ПАСПОРТ ДОСТУПНОСТИ
объекта социальной инфраструктуры (ОСИ)
№ 01

**АКТ ОБСЛЕДОВАНИЯ
объекта социальной инфраструктуры
К ПАСПОРТУ ДОСТУПНОСТИ ОСИ
№ 03**

муниципального бюджетного дошкольного образовательного учреждения «Центр развития ребенка - детский сад № 3 «Ромашка» города Ставрополя, расположенного по адресу: г. Ставрополь, ул. Маяковского, 7 «а».

Фото 1

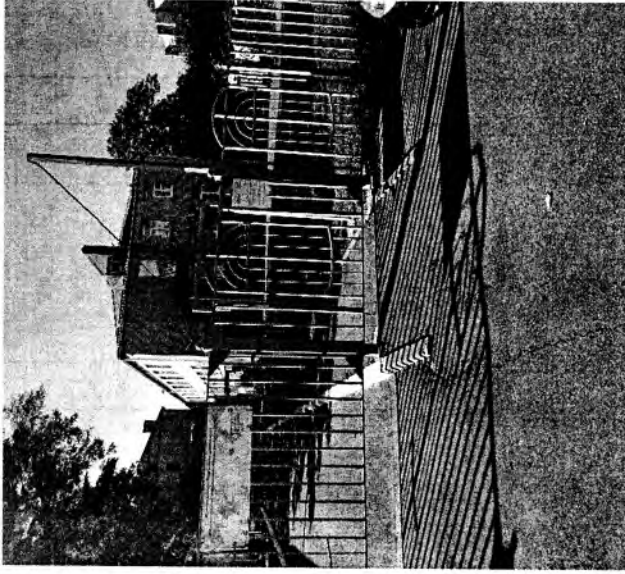
1.1	Вход (входы) на территорию	есть	1-2	Соответствует		-	-
1.2	Путь (пути) движения на территории	есть	1-6, 19-20	На территории по пути основного движения состояния бордюрного камня и асфальтного покрытия частично неудовлетворительное, занижения бордюрного камня отсутствуют	К, О, С	Обустройство в первой очереди	Замена (ремонт) асфальтного покрытия, тротуарной плитки и бордюрного камня на территории, занижение (замена) бордюрного камня
				Отсутствуют тактильные средства на покрытии пешеходных путей.	С	Обустройство во второй очереди, поскольку производство этих работ возможно только после замены (ремонта) имеющегося асфальтного покрытия.	Провести оснащение тактильными средствами покрытия пешеходных путей на расстоянии не менее 0,8 метров от входного узла.

1.5	Автостоянка и парковка	есть	1-6, 19-20	Отсутствуют специальные парковочные места для автотранспорта инвалидов	Г, К, О, С, У	Обустройство в первой очереди	Выделить не менее одного специализированного м/места для транспортных средств инвалидов, передвигающихся на кресле-коляске по согласованию с комитетом городского хозяйства

1.6	Места отдыха	нет	1-6, 19-20	На территории на основных путях движения не предусмотрены места отдыха, доступные для МГН	К, О, С	Обустройство в третьей очереди, поскольку производство этих работ возможно только после замены (ремонта) имеющегося асфальтного покрытия	Обустроить места отдыха, доступные для МГН, в соответствии с требованиями пп 4.3.1-4.3.3 СП 59.13330.12
	ОБЩИЕ требования к зоне	есть	1-6, 19-20	Наличие основных физических, информационных и операционных барьеров, препятствующих свободному посещению объекта отдельными категориями инвалидов	Г, К, О, С, У	Обустройство в первой очереди, поскольку зону рассматриваемую доступ ко всем остальным структурно-функциональным зонам объекта.	Проведение ранее перечисленных мероприятий, направленных на полное устранение имеющихся препятствий

Фото 4

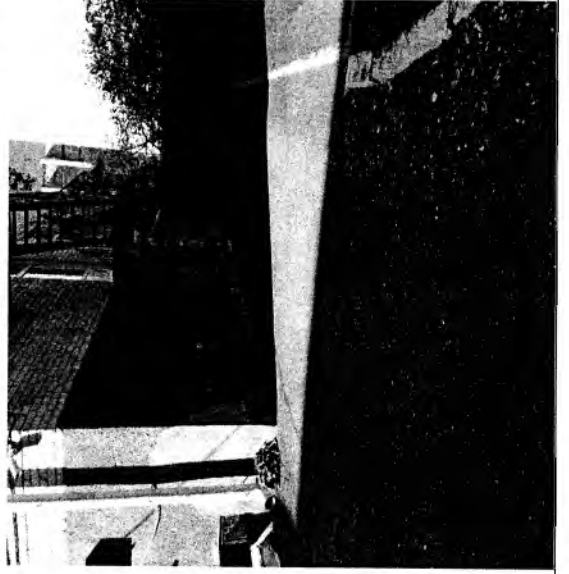
2.1	Лестница (наружная)	есть	4, 6, 19-20	Имеющиеся поручни либо отсутствуют, либо не соответствуют действующим техническим требованиям, не являются двухсторонними	О, С	Обустройство во второй очереди, поскольку производство этих работ возможно только после замены (ремонта) имеющейся входных групп	Установить двухсторонние и разделительные поручни на высоте 0,7-0,9м с завершающей закругленной частью поручня длиной марша на 0,3м.
				Отсутствуют предупреждающие тактильно-контрастные указатели, а также контрастные полосы на первой и последней ступенях марша	С	Обустройство во второй очереди, поскольку производство этих работ возможно только после замены (ремонта) имеющейся входной группы	Разместить тактильно-контрастные указатели, а также контрастные полосы на первой и последней ступенях лестничного марша

2.2.	Пандус (наружный)	нет	4, 6, 19-20	Отсутствует доступ в учреждение инвалидам, перемещающимся на кресле-коляске	К	Обустройство в первой очереди	Обустроить пандусы с уклоном в 5%, по краям марша предусмотреть бортики, а также ограждения с поручнями.

Фото 8

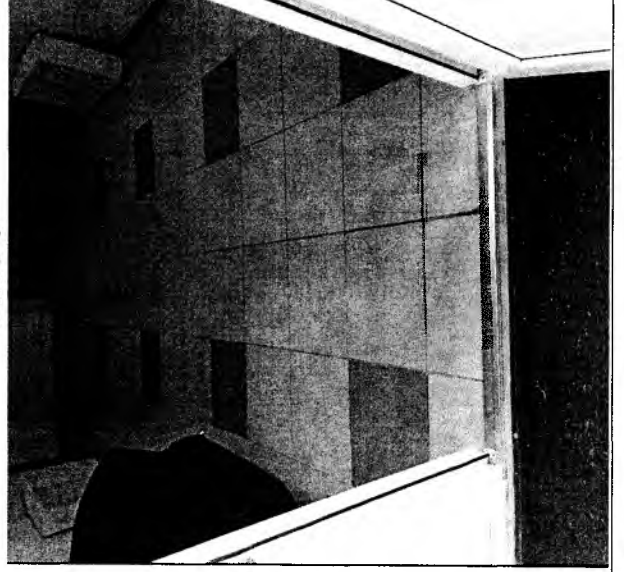
2.4	Дверь (входная)	есть	7-8, 19-20	Отсутствует маркировка доступного входа и знака, указывающего на доступность здания	Г, К, О, С, У	Обустройство в первой очереди	Выполнить мероприятия, направленные на обеспечение опознавание входных дверей и установку знака
				Отсутствует механизм, обеспечивающий задержку автоматического закрывания дверей	К	Обустройство в первой очереди	Установить механизм, обеспечивающий задержку автоматического закрывания дверей не менее 5 сек.

2.5	Тамбур	есть	8	Имеется завышенный перепад высоты порогов дверей Ширина не всех тамбуров не соответствует предъявляемым требованиям, присутствует разность отметок тамбура в сравнении с прилегающей поверхностью	К Г, К, О, С, У	Обустройство в первой очереди Обустройство в первой очереди	Занизить перепад высоты порогов, довести до нормативно разрешённого 0,014м. Свести к минимуму разность отметок тротуара и тамбура, устранить несоответствие ширины тамбуров при реконструкции здания или проведения капитального ремонта.
	ОБЩИЕ требования к зоне	есть	4, 6-8, 19-20	Наличие основных физических, информационных и операционных	Г, К, О, С, У	Обустройство в первой очереди, поскольку через рассматриваемую зону осуществляется доступ ко	Проведение ранее перечисленных мероприятий, направленных на полное

3.1	Коридор (вестибюль, зона ожидания, галерея, балкон)	есть	7-8, 11-13, 15, 17-18	Отсутствуют технические средства информирования, ориентирования и сигнализации	Г, К, О, С, У	Обустройство в первой очереди	Разместить технические средства информирования и ориентирования и сигнализации
				Отсутствуют зоны отдыха на два-три места, в том числе для инвалидов в креслах-колясках.		Обустройство в первой очереди	
				В коридорах по пути движения имеются перепады высот, препятствующие свободному передвижению МГН	К, О, С	Обустройство в первой очереди	Имеющиеся перепады высот заменить плавными съездами уклоном не более 8%.

Фото 7

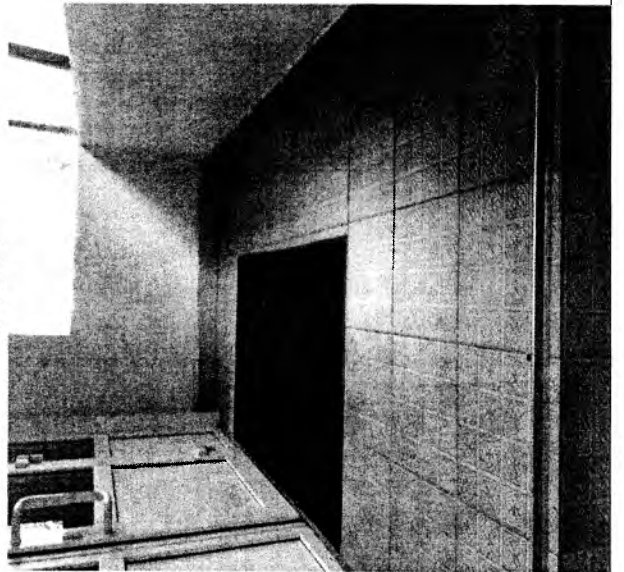
2.3	Входная площадка (перед дверью)	есть	7, 19-20	Размеры не всех входных площадок не соответствуют предъявляемым требованиям относительно размеров	К	Обустройство в первой очереди	Произвести реконструкцию обустраиваемых входных площадок, увеличив их площадь для обеспечения разворота кресла-коляски в сравнении с открываемой дверью

Фото 9

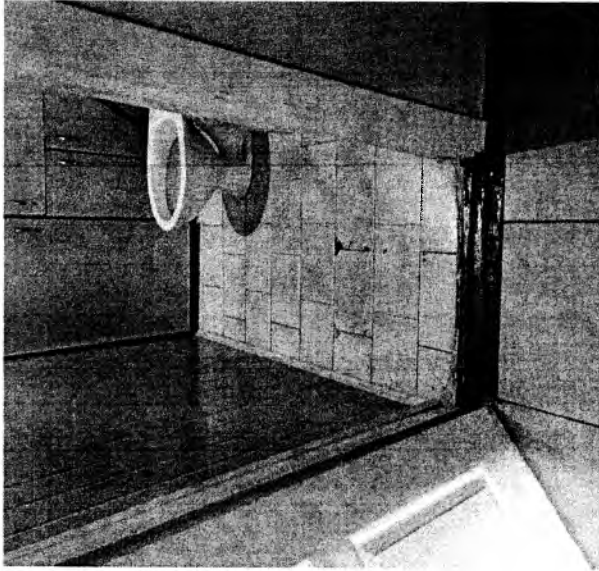
3.5	Дверь	есть	9, 13, 15, 17	Отсутствуют дублированные рельефными знаками, информирующие обозначения помещений	Г, С, У	Обустройство в первой очереди	Установить дублированные рельефные знаки, информирующие обозначения помещений
				Имеющиеся дверные проёмы по пути движения частично имеют пороги и перепады высот пола более нормативно разрешённого 0,014м., их ширина составляет менее 0,9м.	К, О, С	В связи с тем, что производство этих работ будет связано с значительными затратами времени и средств, их обустройство предлагается произвести во второй очереди	Произвести реконструкцию и замену имеющихся дверных проёмов и полотен, не соответствующих предъявляемым требованиям
				Отсутствует механизмы, обеспечивающие задержку автоматического закрывания дверей	К	Обустройство в третьей очереди, после реконструкции и замены дверных проёмов и полотен	Установить механизмы, обеспечивающие задержку автоматического закрывания дверей

5.1	Туалетная комната	есть	9-10	Размеры кабины уборной составляют нормативно разрешённых (2,2х2,25м.)	К	Обустройство в первой очереди	Произвести реконструкцию имеющейся уборной, сделав её универсальной и доступной
				В уборной не установлены стационарные и откидные опорные откидные поручни, поворотные или откидные сиденья	К, О	Обустройство во второй очереди, после реконструкции санитарно-бытового помещения	Установить стационарные и откидные опорные откидные поручни, поворотные или откидные сиденья
				Отсутствует система тревожной сигнализации или двухсторонней громкоговорящей связи	Г, К, О, С, У	Обустройство во второй очереди, после реконструкции санитарно-бытового помещения	Оборудовать систему тревожной сигнализации или двухсторонней громкоговорящей связи

Фото 11

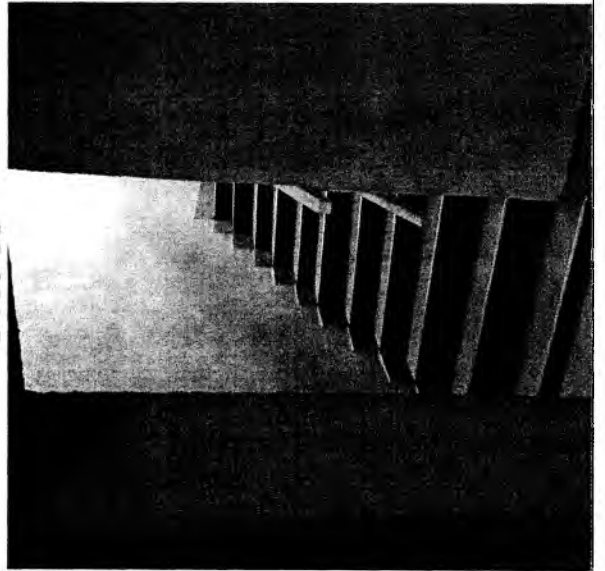
3.2	Лестница (внутри здания)	есть	11, 18	Отсутствуют технические средства информирования, ориентирования и	Г, К, О, С, У	Обустройство в первой очереди	Разместить технические средства информирования и ориентирования

сигнализации, не оборудованы двухсторонними поручнями			сигнализации, оборудовать двухсторонними поручнями
3.3	Пандус (внутри здания)	нет	11, 18	Техническая возможность обустройства пандуса отсутствует	К	-	-

3.4	Лифт пассажирский (или подъемник)	нет	11, 18	Отсутствует	К, О, С	Обустройство в первой очереди	Приобретение и установка стационарного подъёмников наклонного перемещения (либо альтернативно ступенькохода)

Фото 14

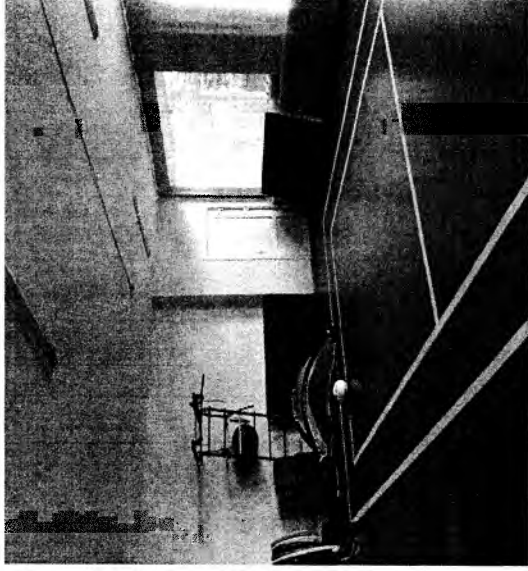
4.1	Кабинетная форма обслуживания	есть	14-16	Отсутствуют технические средства информирования, ориентирования и сигнализации	Г, К, О, С, У	Обустройство в первой очереди	Разместить технические средства информирования, ориентирования и сигнализации	
				Имеющиеся дверные проёмы по пути движения частично имеют пороги и перепады высот пола более нормативно разрешённого 0,014м., их ширина составляет менее 0,9м.		В связи с тем, что производство этих работ будет связано с значительными затратами времени и средств, их обустройство предлагается произвести во второй очереди

4.2	Зальная форма обслуживания	есть	14-16	Отсутствует пространство, достаточное для самостоятельного разворота инвалида на кресло-коляске	К	Обустройство в первой очереди	Свободное пространство в кабинетах привести в соответствие: не менее 0,9х1,5м. (около столов и других мест обслуживания)	
				Отсутствуют места для зрителей в креслах-колясках и сопровождающих, для зрителей с нарушением		Обустройство в первой очереди	Оборудовать места для зрителей в креслах-колясках и сопровождающих, для зрителей с нарушением
